大和ハウス工業株式会社
代表取締役社長 芳井敬一
大阪市北区梅田3-3-5

戸建住宅・賃貸共同住宅における建築基準に関する不適合等について

■別紙「本来の仕様と不適合施工内容」

1. ① 防火安全性が不十分なおそれ

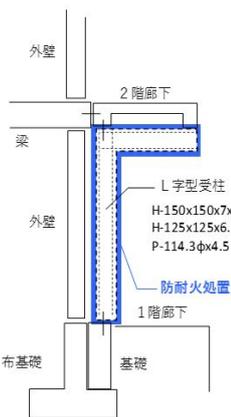
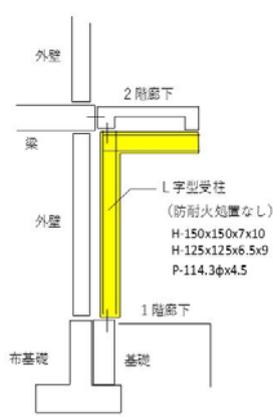
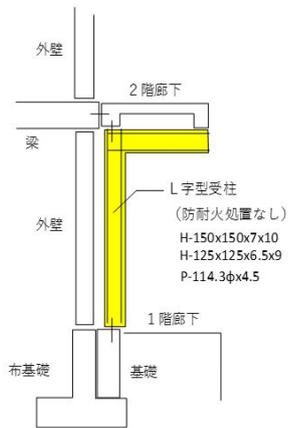
左記仕様との違い：L字柱かつ防火処置なし

左記仕様との違い：防火処置なし

鋼製柱+防火処置 (型式適合認定での確認申請の場合)

L字柱+防火処置 (一般的に用いられる確認申請の場合)

1. ② 柱の仕様の不適合

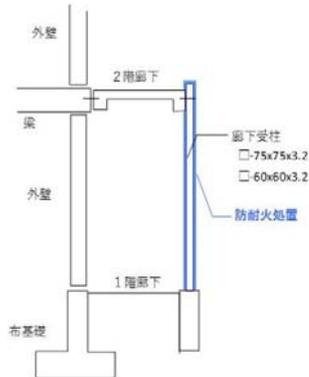
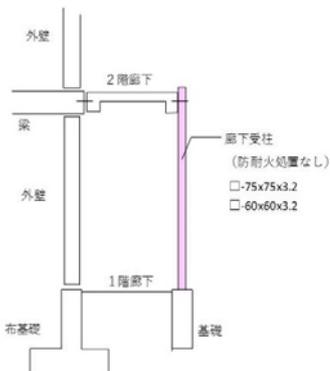
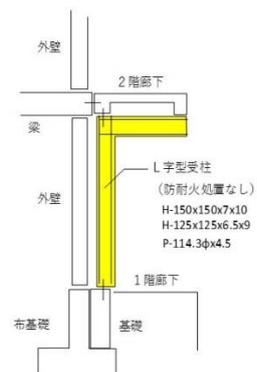
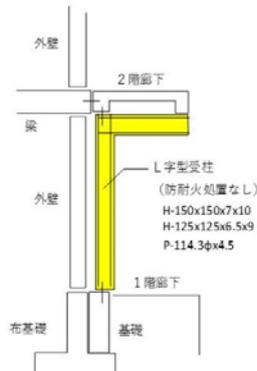
左記仕様との違い：L字柱かつ防火処置なし

左記仕様との違い：L字柱

鋼製柱+防火処置 (準耐火要求ありの場合)

鋼製柱+防火処置なし (準耐火要求なしの場合)

1. ①②共通

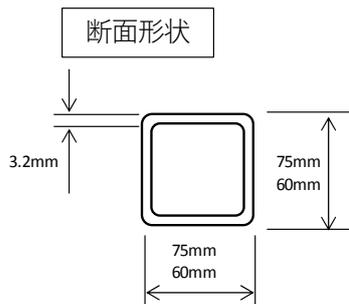
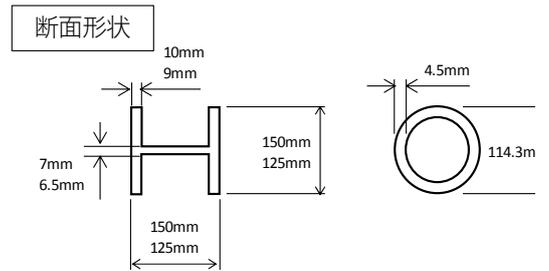
不適合施工の柱の位置及び形状のイメージ

不適合施工の柱の形状断面形状

本来の柱の位置及び形状のイメージ

本来の柱の形状断面形状

2. 独立基礎の仕様の不適合

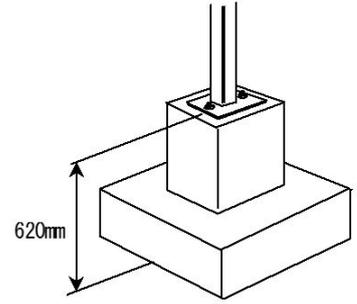
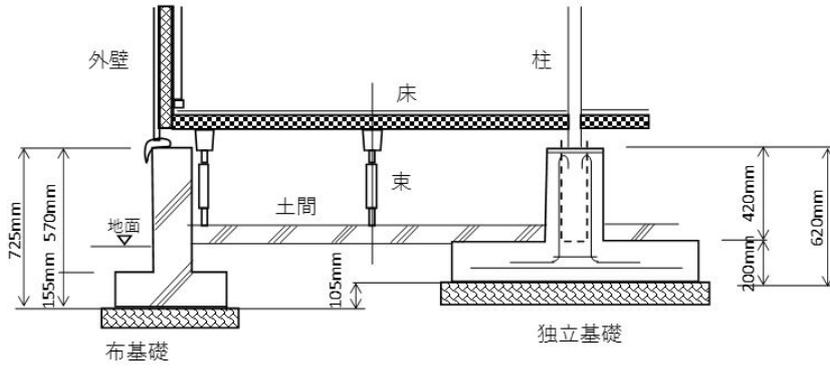
表層改良地盤で用いた戸建住宅・賃貸共同住宅の独立基礎について、設計者が、型式適合認定を受けた仕様（底面から 620mm）を十分確認せず、型式適合認定とは異なる高さ（底面から 725mm 他）の独立基礎を用いて設計し、そのまま施工してしまいました。

不適合施工のイメージ (725mm の場合)

本来の施工イメージ
